**Sujet :** [INTERNET] A l'attention de Dominique Bichon : Mon avis et observations à l'enquête publique projet Lupsault-Oradour

## Contribution à l'enquête publique relative au projet éolien de La Couture Projet de 7 « Eoliennes » de 180 m à Oradour-Lupsault 16140

### Raisons de mon avis défavorable

Carte 39 : Enjeux faunistiques sur la ZIP

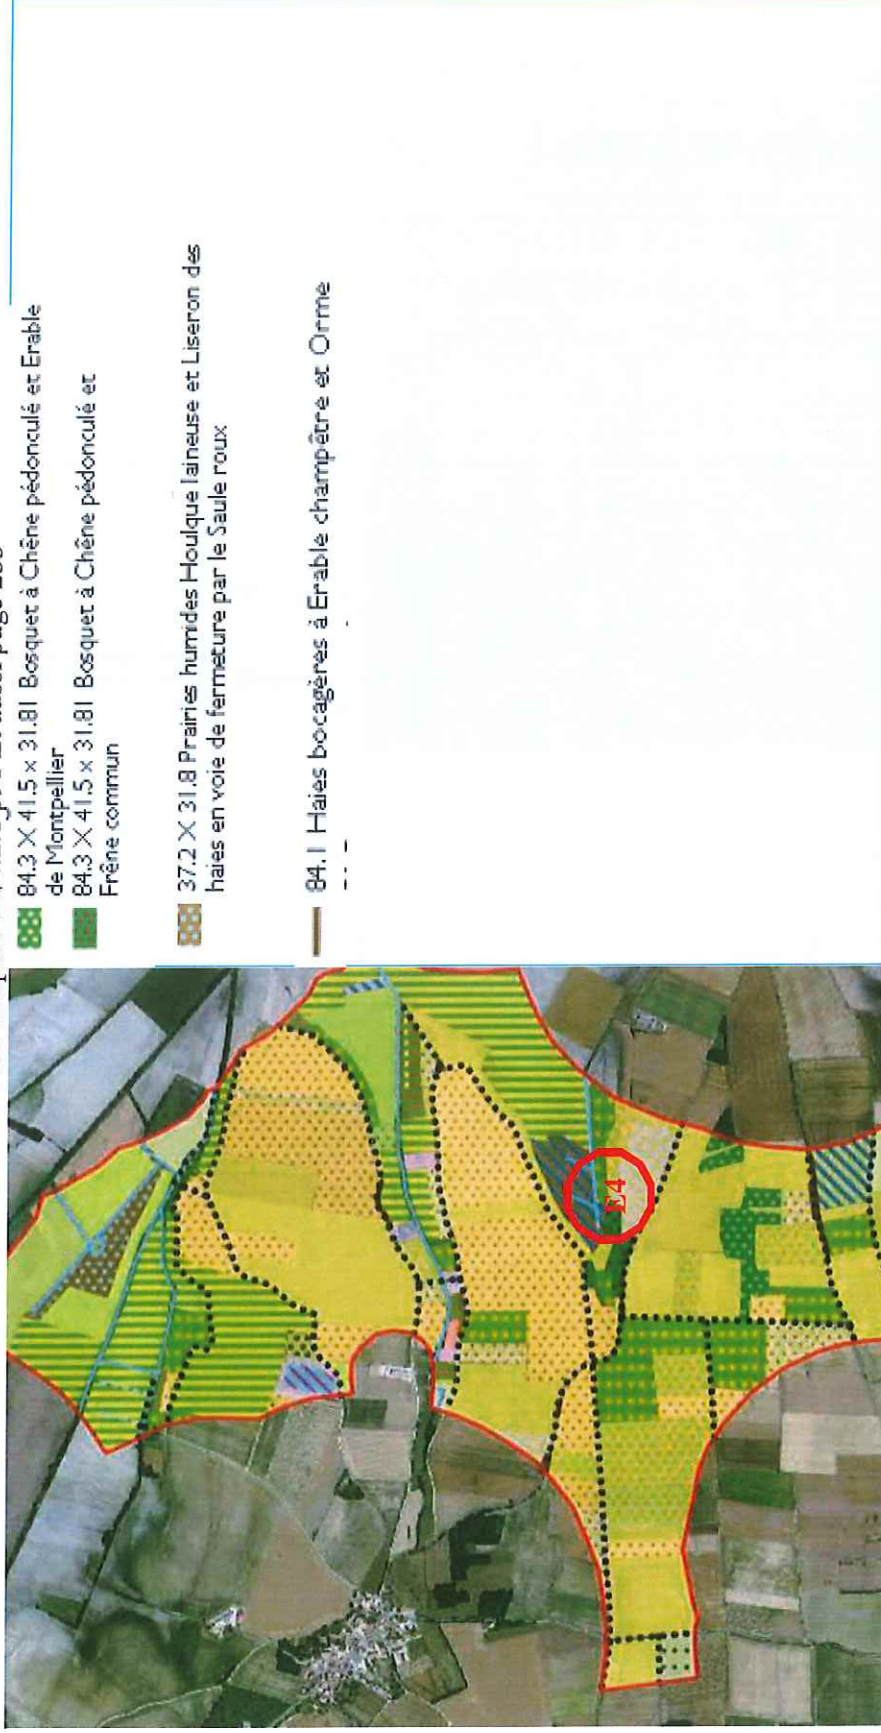
*Les Bosquets dans la zone, tout près des éoliennes, en particulier l'éolienne E4*

Voir Chapitre 2 §4.2.1 p91 Et aussi page 233

→ Très grande proximité de l'éolienne E4 des bosquets et haies bocagères : Rappelons le traité Eurobats (voir notamment pages 12-13), auquel la France est partie, qui recommande de respecter une distance de 200 mètres entre les éoliennes et les haies ou lisières de bois. Voir aussi le Schéma Régional Eolien (page 60).

### L'emplacement des éoliennes prévu dans le lit de cours d'eau

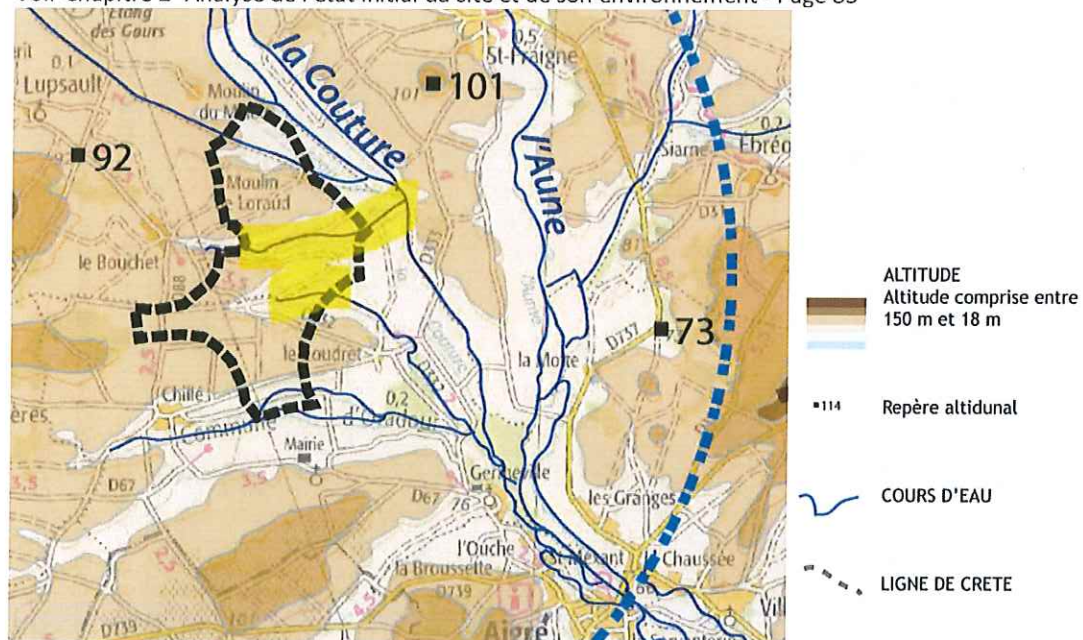
Voir Chapitre 2 - Analyse de l'état initial du site et de son environnement - Page 83

→ Détruire ces cours d'eau, c'est fragiliser tout le bassin de La Couture, détruire la faune et la flore

**Atteinte au Tourisme : Cyclotourisme, équipement de loisirs, patrimoine...Analyse tronquée de Valorem**

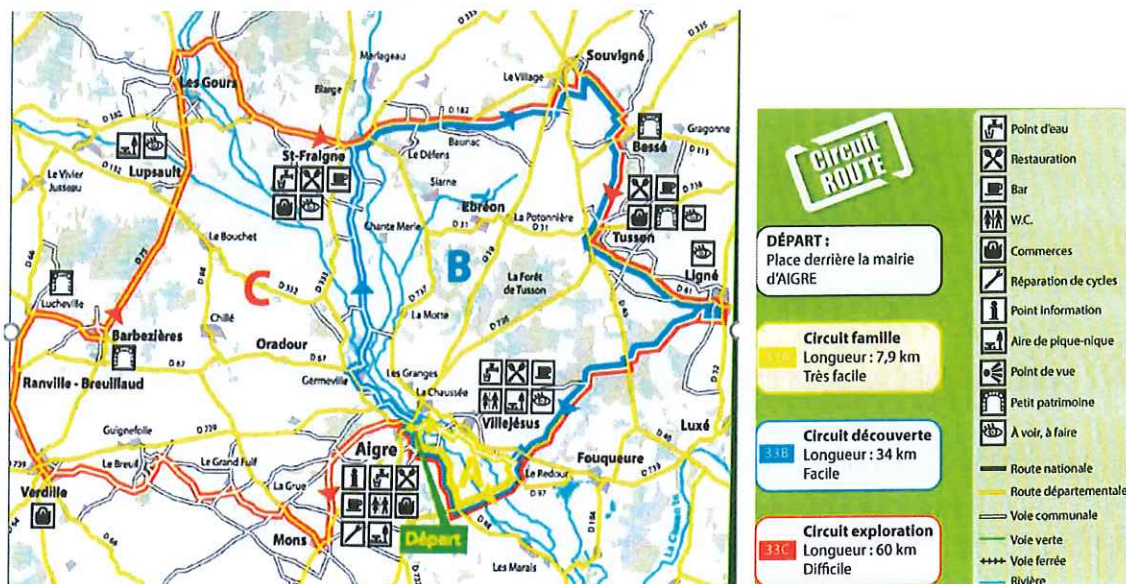
*Manque l'analyse de l'impact sur le cyclotourisme, et particulièrement le circuit V33*

➔ Il manque la visibilité du circuit V33 poussé par le département, les pistes cyclable étant un axe fort du développement du cyclisme et tourisme pour le département

*La localisation du projet très près d'une concentration d'habitations*

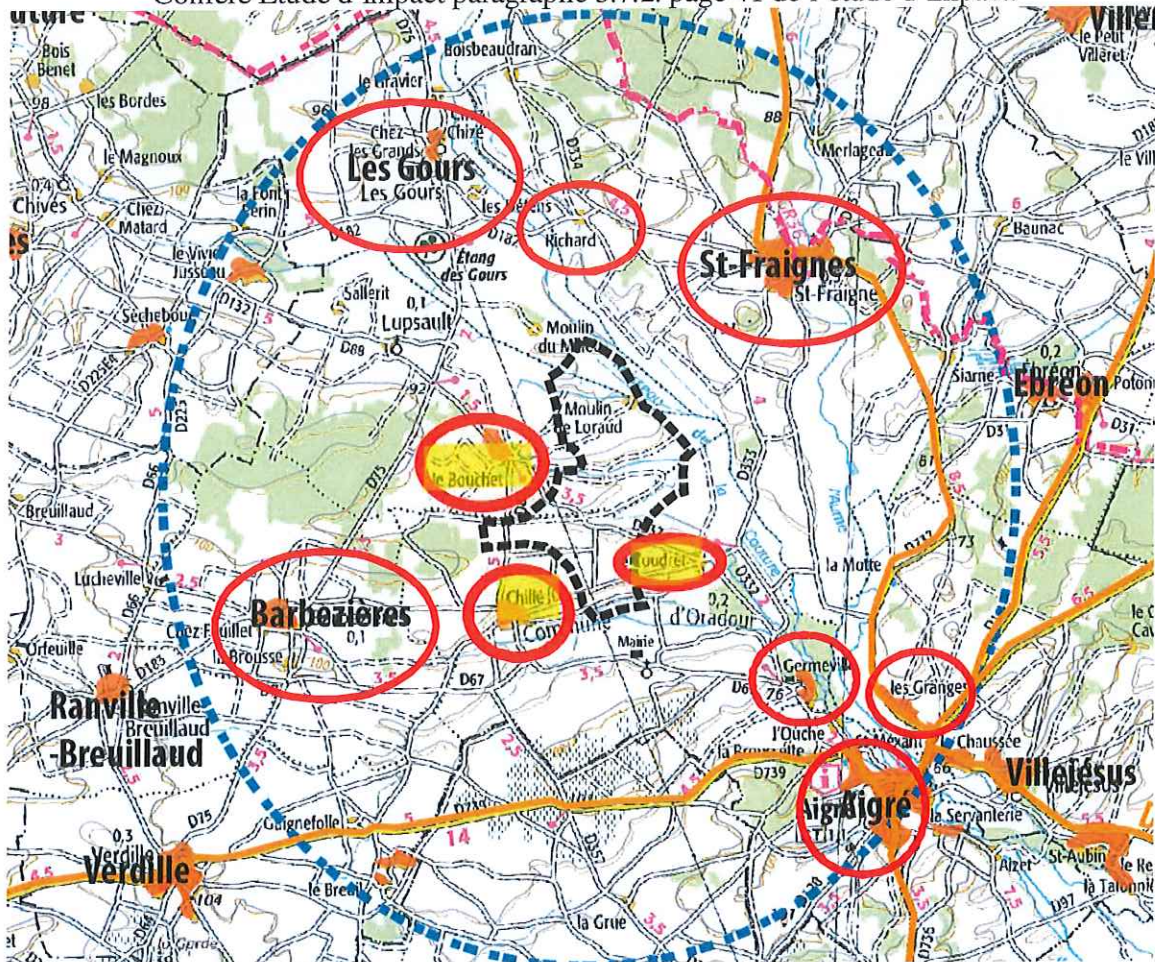
Les habitations isolées ou hameaux les plus proches sont :

→ A moins de 800m, 8 hameaux et de 2 gros villages Le Bouchet, Chillé et un gros lieudit Le Coudret

Confère Etude d'impact paragraphe 3.7.2. page 41 de l'étude d'impact.

### zone inondée

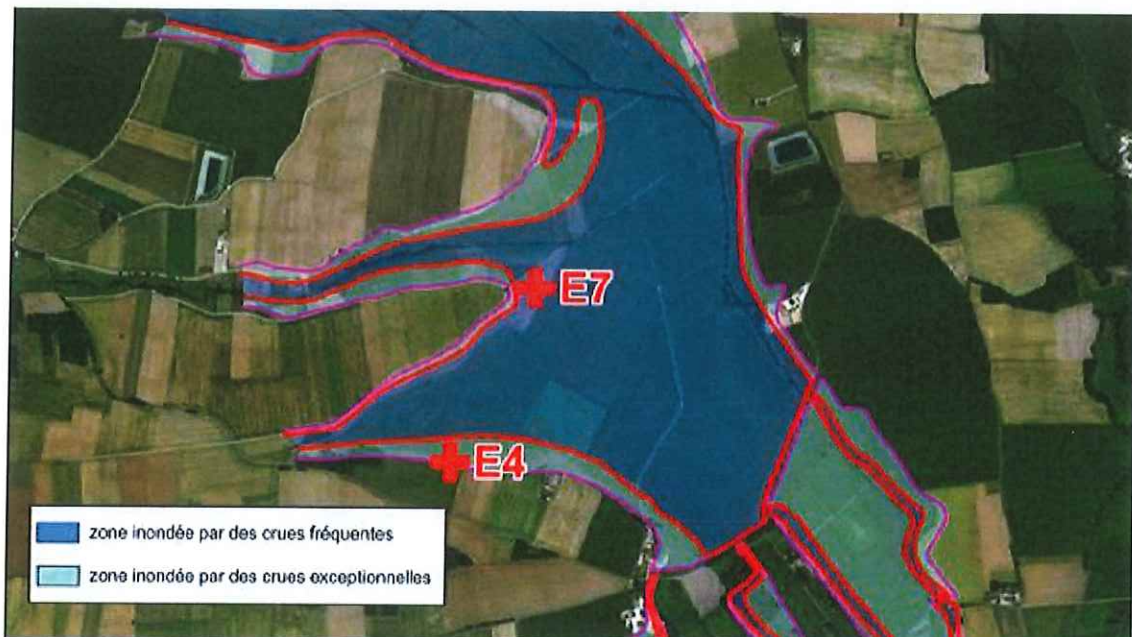
Concernant le risque inondation du site de l'éolienne E4, une étude de contrainte hydraulique a été menée montrant sa localisation en zone inondée par le bureau d'étude Artelia.

Carte 76 : Impacts du projet sur les chiroptères

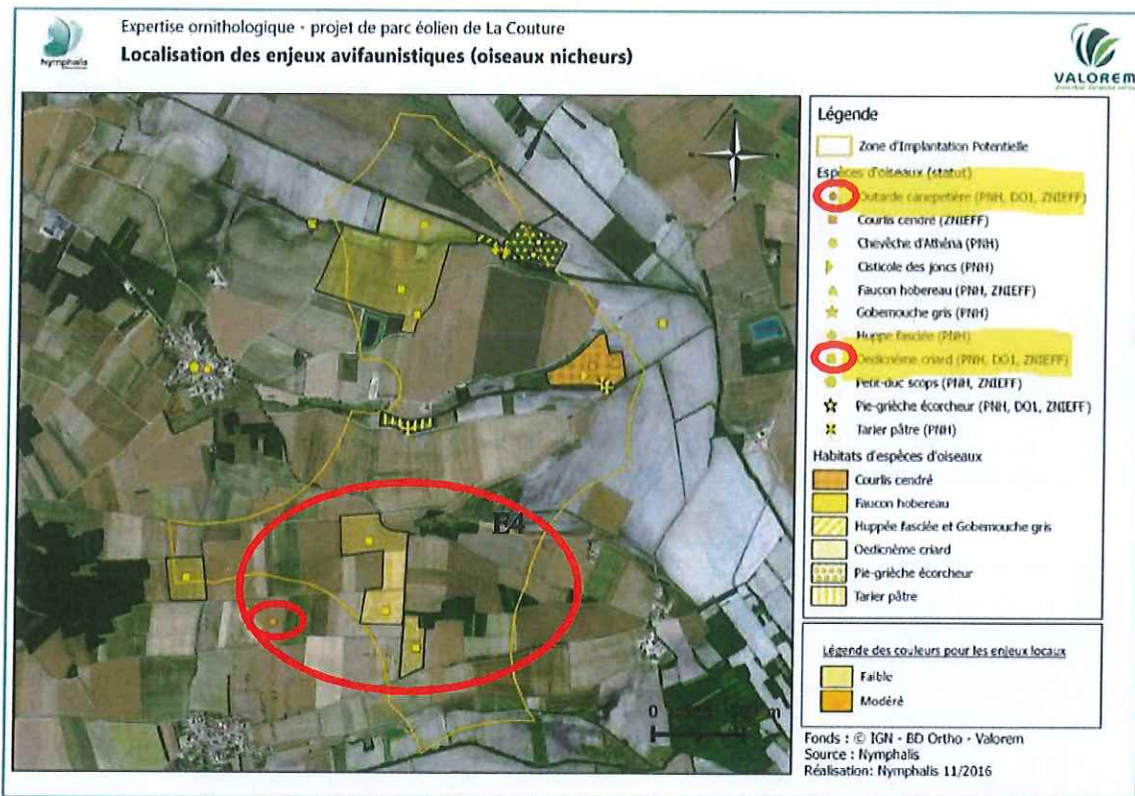
Enjeux faunistique et écologique majeur

### Eolienne E4 situé sur un affluent de la rivière La Couture

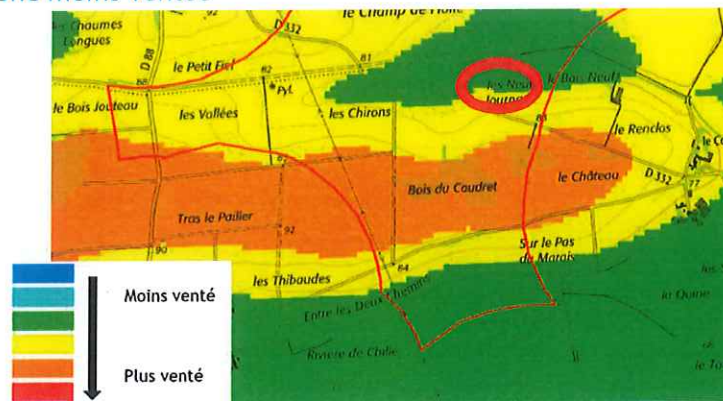
→ Il existe donc un risque de non stabilité, et nous pouvons nous interroger sur la quantité de béton nécessaire pour le socle de cette éolienne située sur un cours d'eau, et les conséquences.

Voir Chapitre 2 -Analyse de l'état initial du site et de son environnement - Page 83
